公告

《上海市浦东新区周浦中心镇区西 PDP0-1002 单元控制性详细规划 02 街坊局部调整》，于 2024 年 5 月 23 日-2024 年 6 月 21 日组织公示并听取公众意见，现已经市政府批复。公示期间收到 2 份市民反馈意见，现已整理完成《公众意见汇总和处理建议》，特此公告。

关于《上海市浦东新区周浦中心镇区西 PDP0-1002 单元控制性
详细规划 02 街坊局部调整》公众意见汇总和处理建议

附图：调整前后变电站与上南嘉园住宅建筑间距示意图

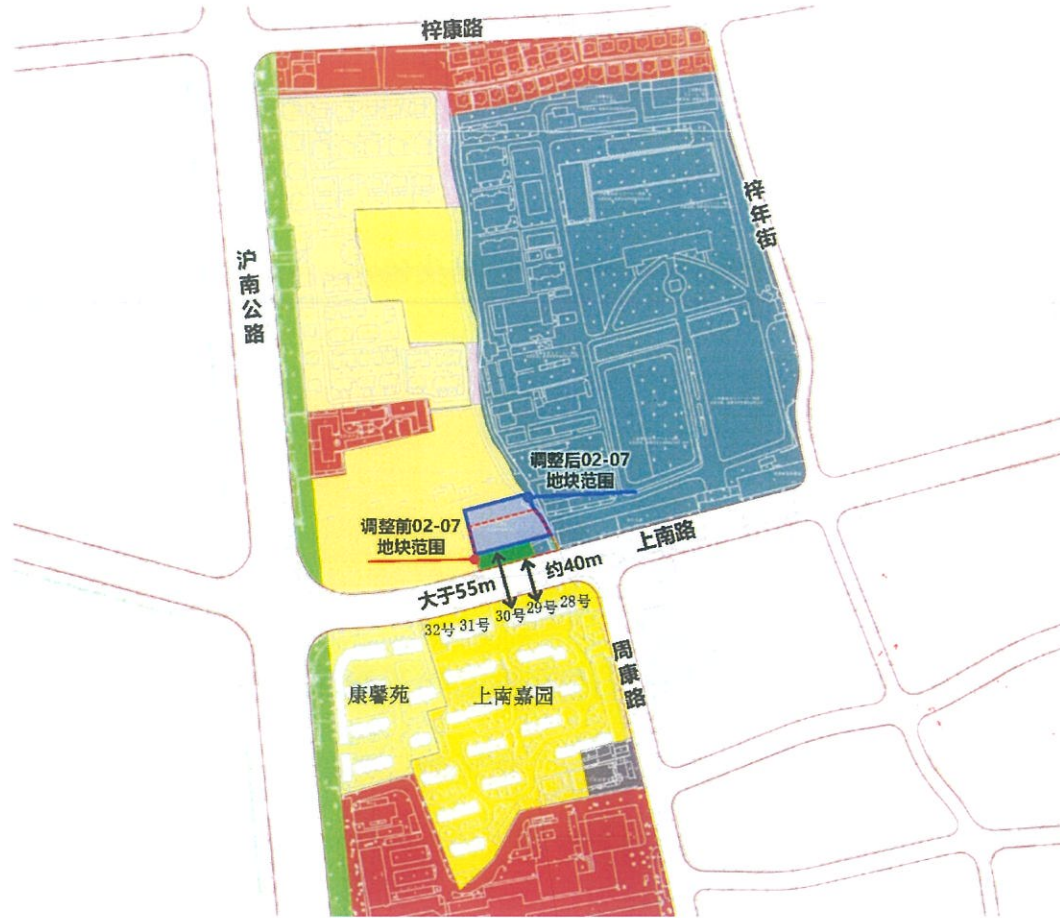
2、关于 110KV 变电站安全防护退距要求。

答复：规划涉及 02-07 规划变电站与上南嘉园现状住宅楼之间最小间距超过 55 米。根据《上海市控制性详细规划技术准则（2016 年修订版）》（沪府办〔2016〕90 号）中第 8.4.10 条款，“500 千伏、220 千伏、110 千伏、35 千伏变电站与周边建筑的防护距离分别为 50 米、30 米、20 米、15 米。变电站与电视差转台、转播台及无线电干扰设施的间距应符合相关规范。”因此，110KV 变电站的防护退距应为 20 米，规划方案已能满足安全防护退距要求。（详见附图）
